Orzeczenie techniczne o stanie istniejącym konstrukcji oraz warstw stropodachu na budynku Urzędu Gminy Jabłonna

**Obiekt : Budynek Urzędu Gminy Jabłonna
Jabłonna-Majątek 22, 23-114 Jabłonna-Majątek**

Zleceniodawca : Urząd Gminy Jabłonna.

Foto 9. Odkrywka – detal warstw pokrycia dachu. Widoczne : płyta OSB FIRESTOP, papa podkładowa na lepiku, papa wierzchniego krycia.

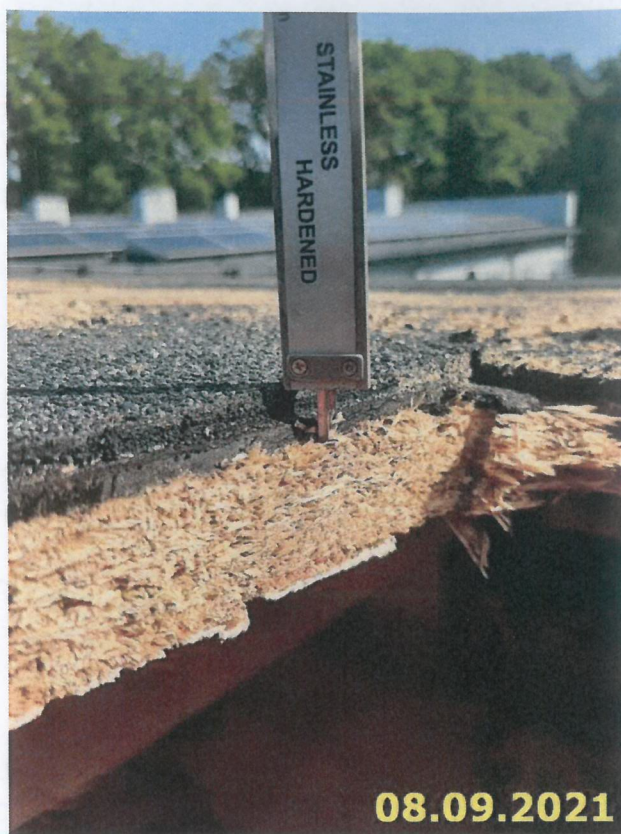
Ponieważ na przedmiotowym stropodachu / dachu / wykonano spadki o wartości 4 oraz 4.6 stopnia tj. 6,9% oraz 8% a **pokrycie wykonane z dwóch warstw papy - należy stwierdzić iż było to błędnie przyjętym rozwiązaniem.** Przy zamianie pokrycia z blachy trapezowej projektowanej pierwotnie przy zachowaniu zadanych spadków winno się wykonać pokrycie z trzech warstw papy.

Foto 8. Odkrywka powierzchniowa warstw pokrycia dachu. Widoczny układ dwuwarstwowy

6.4 Ze względu na bardzo rozległe zawilgocenia warstwy podkładu hydroizolacji oraz samej hydroizolacji **należy wykonać całkowitą wymianę pokrycia dachowego tj. hydroizolacji oraz podkładu.** Wymianę pokrycia można wykonać ponownie na hydroizolację z pap / w tym przypadku należy wykonać ją trójwarstwową / lub można wykonać ją jak przewidywał projekt pierwotny bez stosowania pełnego deskowania na samym ruszcie łąt i kontr łąt plus folia wiatrochronna. Do wybranego pokrycia należy wykonać nowe obróbki blacharskie odpowiednie do danej technologii.
